Opinia Nr 008640

Wzrostki przeprowadzonych oględzin - ekspertyzy urządzeń grzewczo-kominowych

w budynku przy ul. Gen. Andersa nr 173/1 w Dąbrowie
dotycząca urządzeń grzewczo-kominowych używanych przez
B.O.K. Biały Kamień

SKIC ORIENTACYJNY

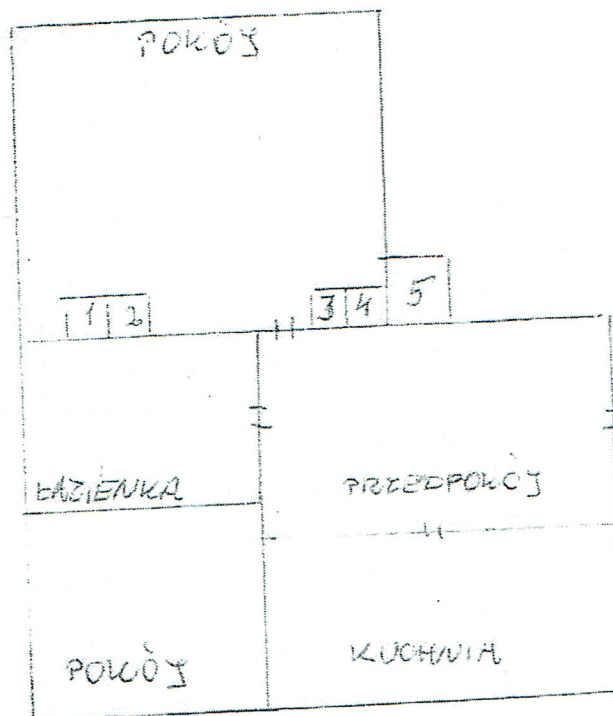
1. Przewód kominowy nr. 1 może być przeznaczony do podłączenia kotła gazowego CO z zamkniętą kominą. Podłączenie kotła do przewodu wykonaci wg projektu. Zaleca się zainstalować wentylację z boku budynku. Przewód nr. 1 na wylocie 14x14 bez uszczelnienia może być węższy.
 2. Wentylacja wyprowadzona z dachu podłączeniowa do przewodu nr. 2.
 3. Wentylacja wyprowadzona z dachu wyprowadzić wg projektu technicznego.
 4. Dla prawidłowego funkcjonowania urządzeń kominowych zapewnić należy napływ powietrza z zewnątrz poprzez urządzenia nawiewne.
- Inne uwagi: alternatywnie do punktu 1. zamiast CO gaz: piec CO etaz można podłączyć do przewodu nr. 5 wentylacja wyprowadzona z dachu przewód nr. 4.
